# Acoustique Environnementale

Rapport n°13-12-60-0476-C-TLE

## Analyse acoustique du projet CFAL sur la commune de Dagneux (01)

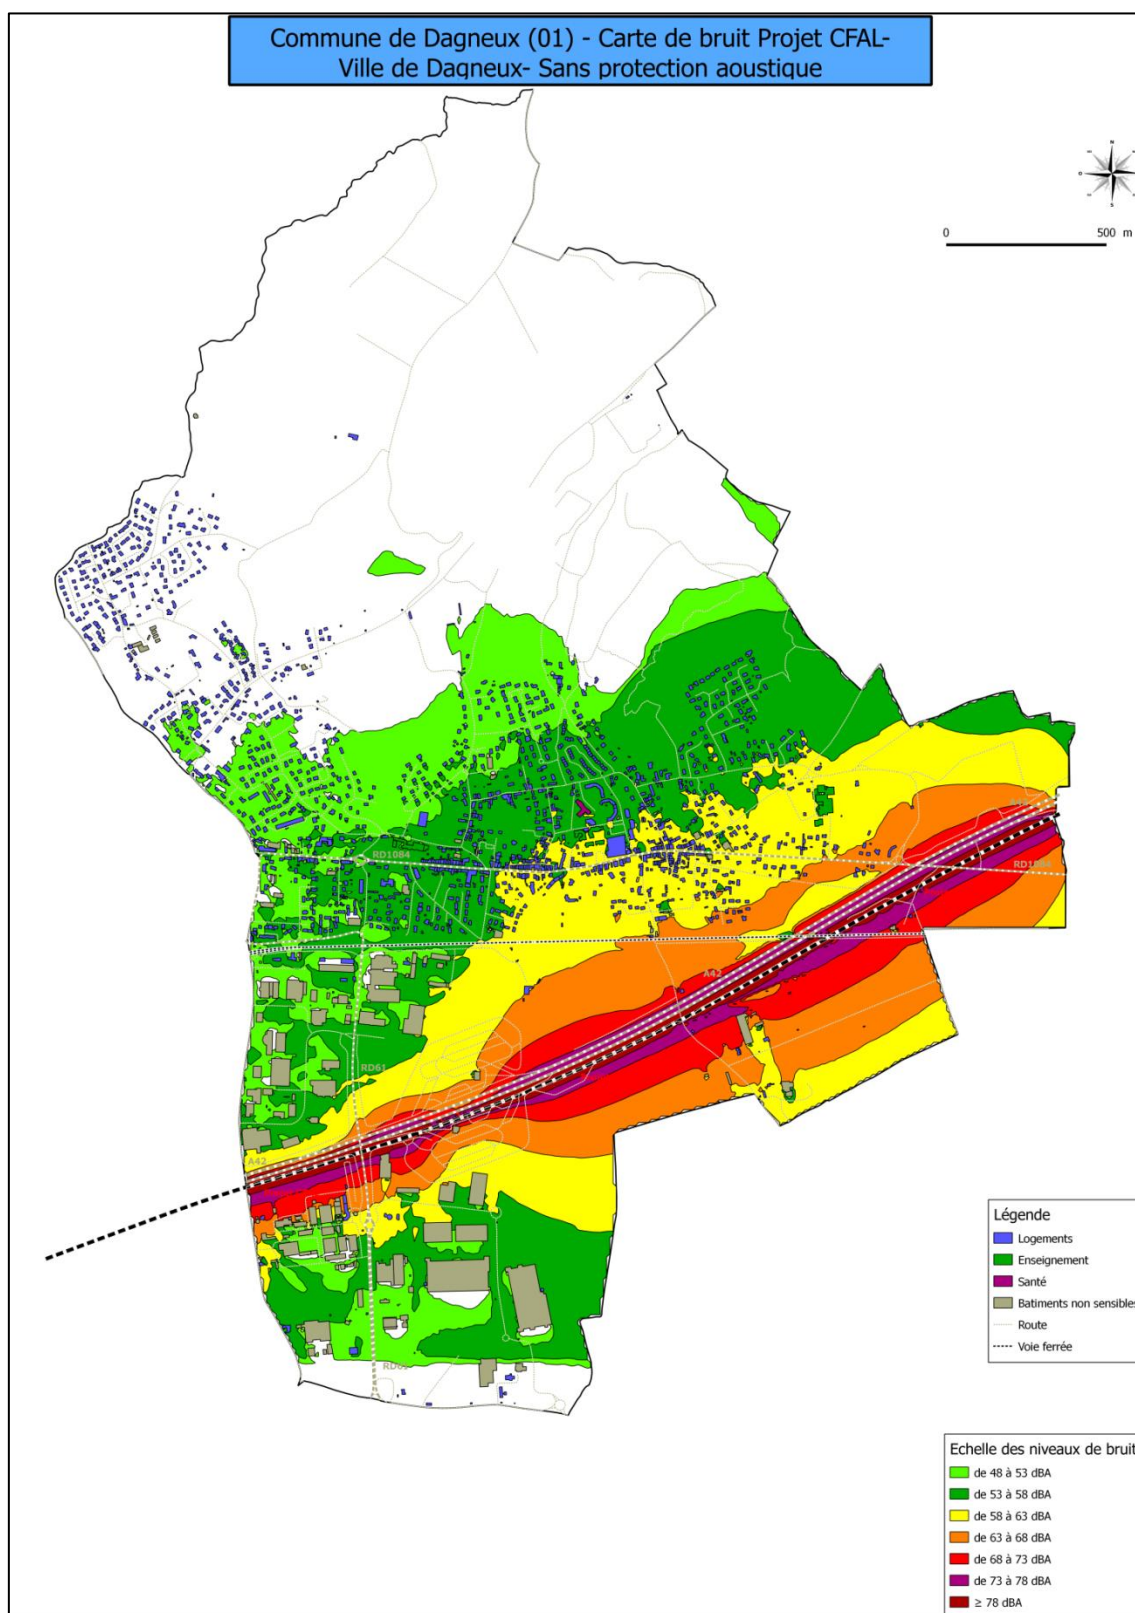
#### Commentaires :

Sans protection acoustique, une large zone de la commune de Dagneux est située au-dessus du seuil réglementaire de nuit (58 dBA). A noter que la modélisation ne semble pas prendre en compte ni l'écran acoustique présent côté nord de l'A42, ni la partie couverte au niveau de l'aire de repos : les niveaux sonores sont par conséquent quelque peu surestimés. D'autre part, certains bâtiments ne semblent pas être pris en considération (certains sont affichés en blanc, d'autre sans couleurs).

*Cartographie sonore présentée dans l'étude acoustique en phase APS*

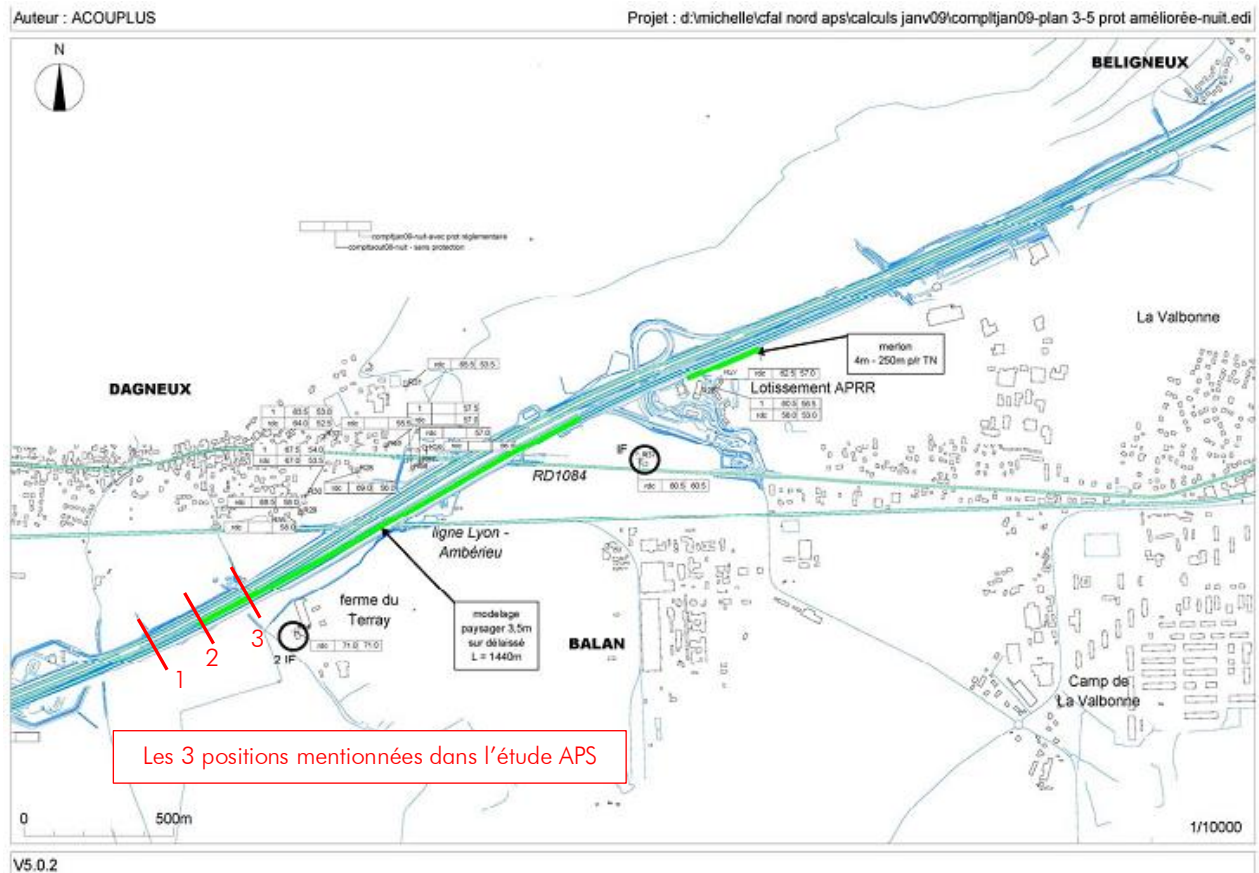
Le dimensionnement réalisé en phase APS doit être précisé notamment sur les points suivants :

- 🔊 Détermination exacte du positionnement du merlon (début et fin)
- 🔊 Faisabilité technique relative à la mise en œuvre d'un merlon au niveau du délaissé entre les deux infrastructures (espace restreint)
- 🔊 Présence ou non d'une protection au niveau de l'ouvrage permettant la traversée de la ligne existante
- 🔊 Incidence de la présence d'un merlon sur le bruit réfléchi de l'autoroute

**Position 1 (la plus protectrice pour les riverains) :**

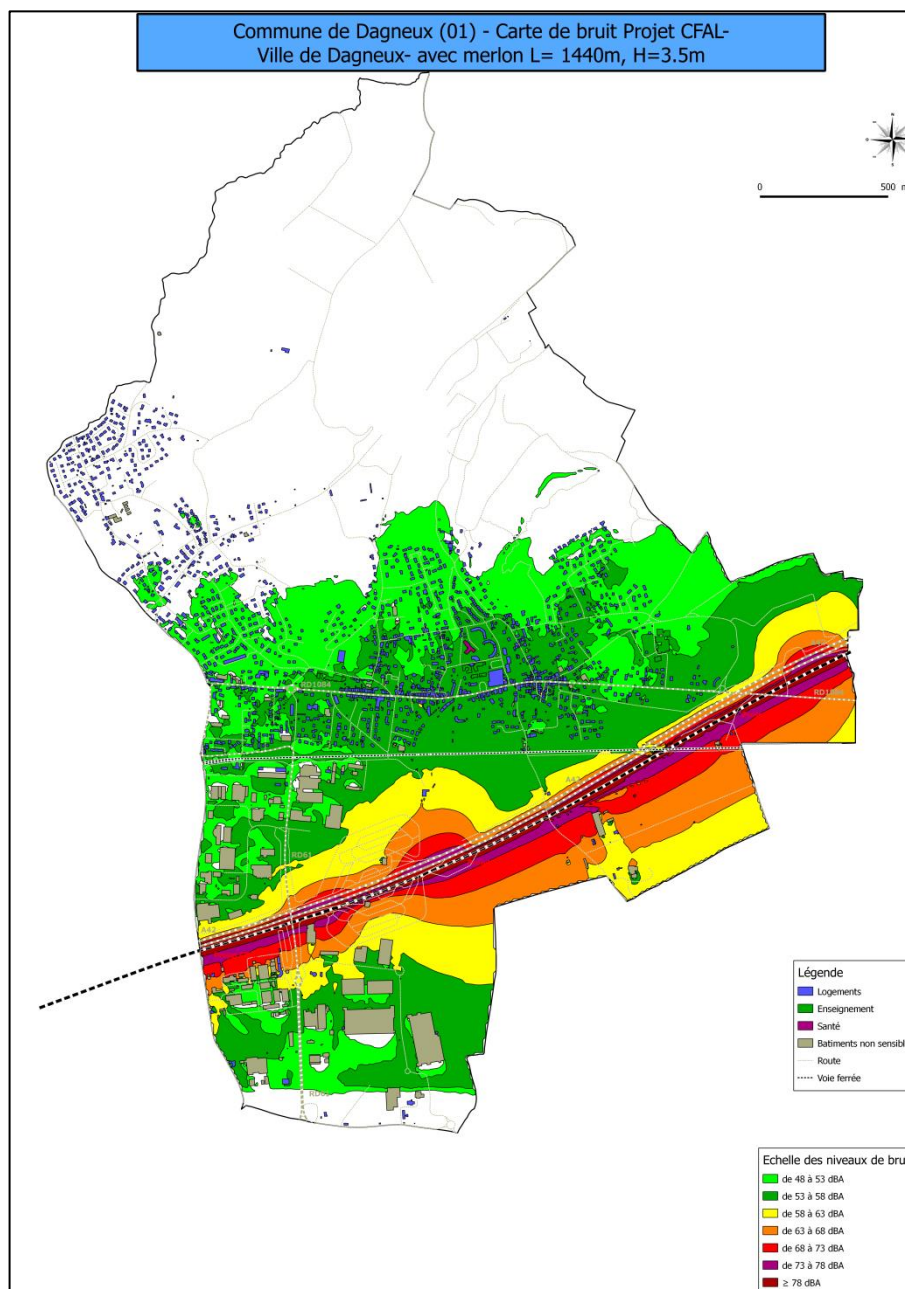
Le merlon visualisable ci-dessus fait plus de 1440m et débute 165m à l'est du ruisseau Le Cotey, au départ d'un autre petit ruisseau.

Cette configuration permet une plus grande protection acoustique mais sa faisabilité technique est à vérifier compte tenu de l'espace restreint au niveau du délaissé entre l'A42 et la future ligne.

La cartographie sonore présentée dans l'étude APS semble être réalisée à partir de cette position.

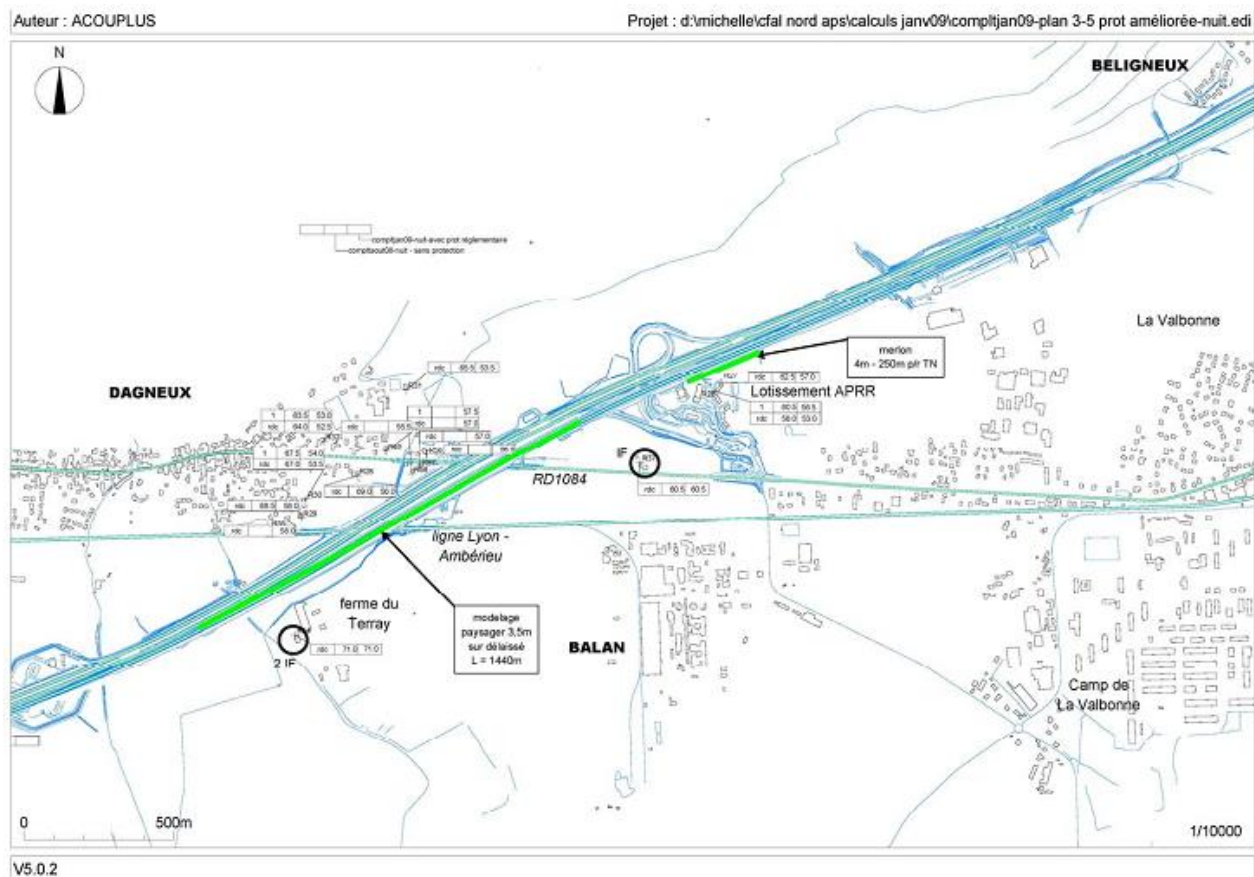
Notre calcul est légèrement moins optimiste que celui de l'étude APS : néanmoins dans cette configuration, toutes les habitations de la commune de Dagneux, situées au nord de la ligne, devraient recevoir un niveau sonore  $L_n$  inférieur à 58 dB(A) en période nocturne

**Position 2 :**

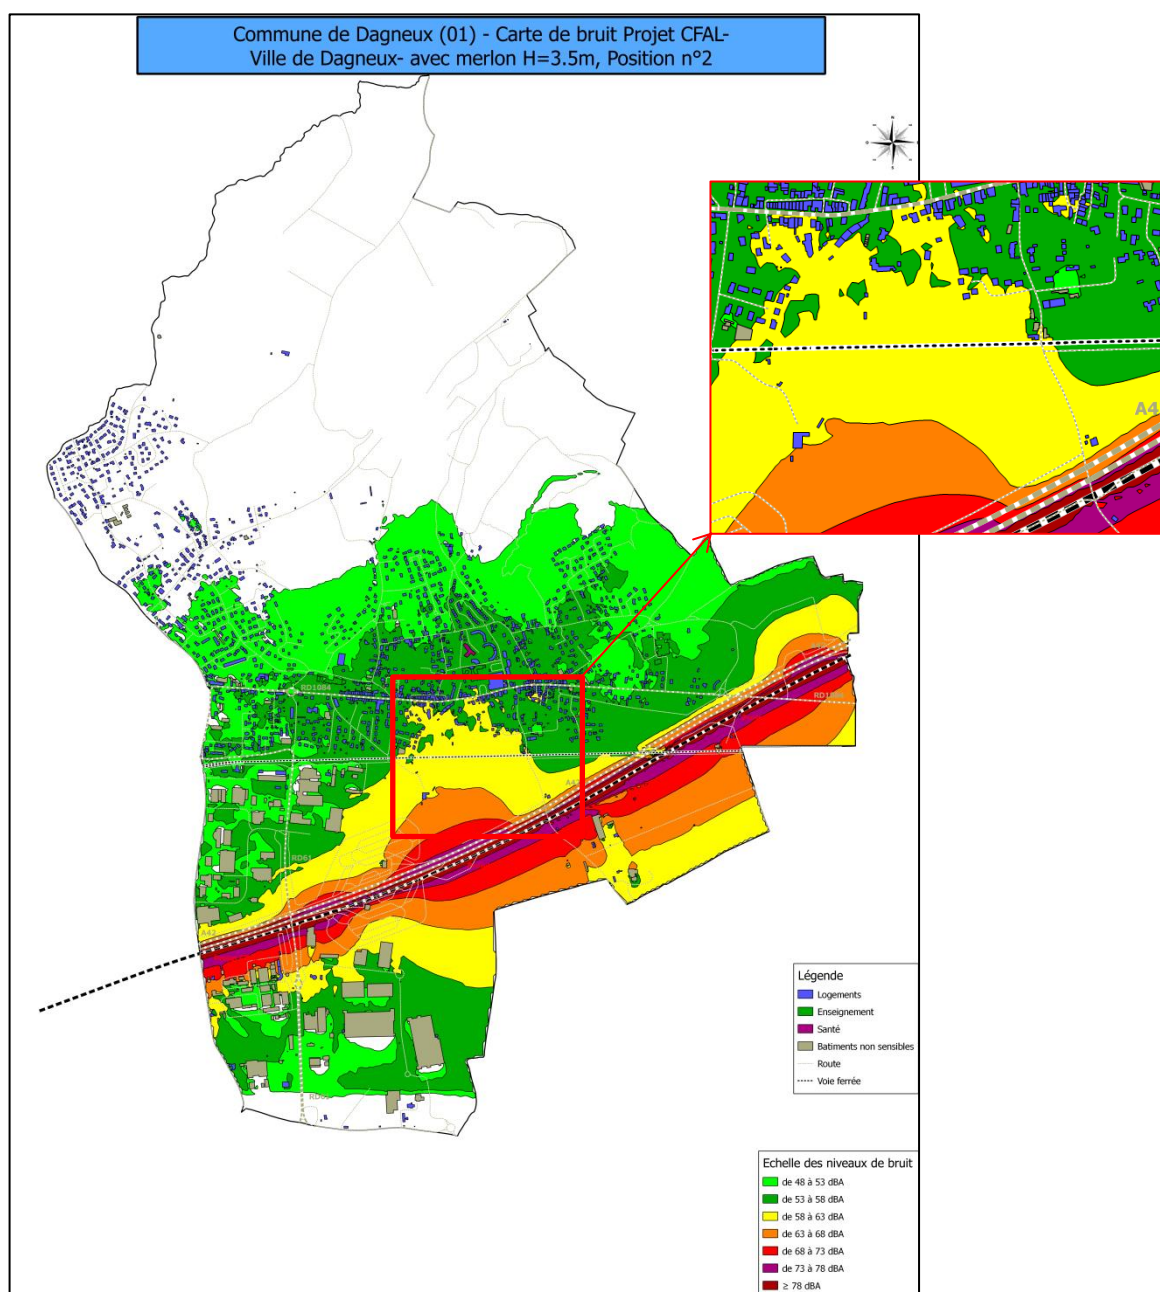
C'est la position la plus vraisemblable au regard de la longueur du merlon. Cependant, la cartographie présentée dans le dossier APS ne semble pas être réalisée à partir de ce positionnement.

Si l'on retient ce positionnement, nous calculons des dépassements du seuil réglementaire nocturne sur quelques habitations comme le montre la modélisation recalculée ci-dessus (Maison dans la zone en jaune).

De plus, la faisabilité technique de mise en œuvre du merlon au niveau du délaissé entre les deux infrastructures (espace restreint) côté est de la D84B est à vérifier.

Position 3 :

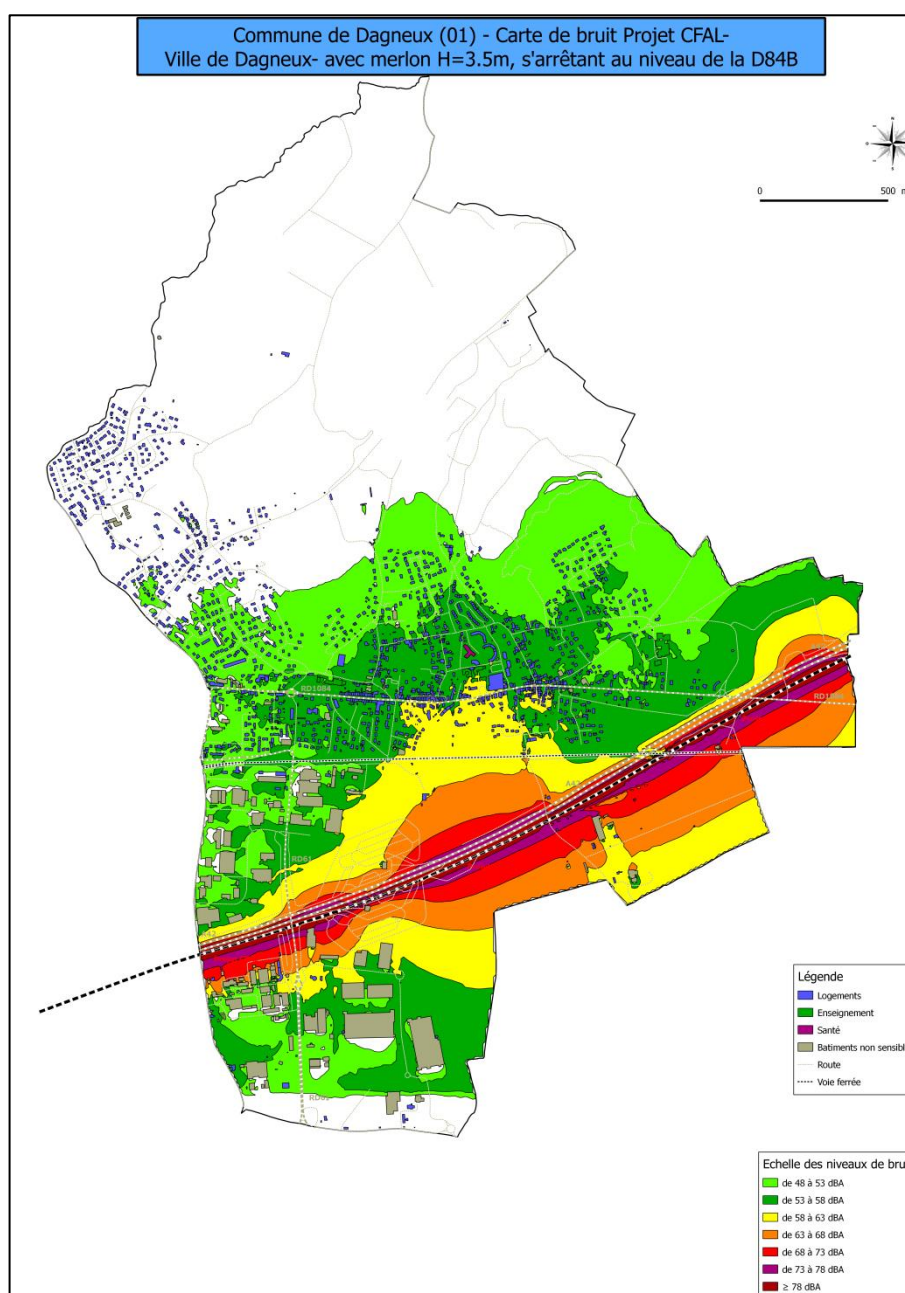
C'est la position indiquée sur la vidéo du projet : le merlon débiterait alors au niveau de la D84B comme le montre l'extrait suivant :

Cette configuration n'est en aucun cas satisfaisante comme le montre la modélisation recalculée suivante :
